VA.22 A - INFORMATION TECHNIQUE N° IBUTÉES DE VERROUILLAGE D'AILES

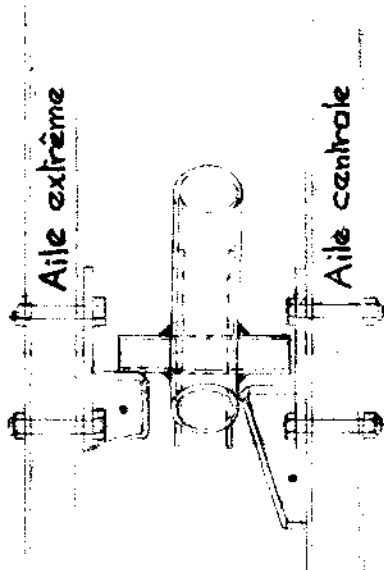
Pour augmenter la sécurité du verrouillage des axes de liaison des ailes, monter les butées à oeil en acier VA.22 A II-48 sur les ailes extrêmes (en lieu et place des pièces triangulaires en A- U4G), de façon telle que cette butée soit en contact avec le verrou-basculeur en même temps qu'avec la butée frêne sur l'aile centrale. Ces butées à oeil seront percées au montage par des trous ϕ 4,2 à ϕ 4,5.

Ajuster l'une des butée si nécessaire après montage : une différence de 2 mm maximum peut-être tolérée entre les contacts de l'une ou l'autre butée.

Application obligatoire - Délai 31/12/64
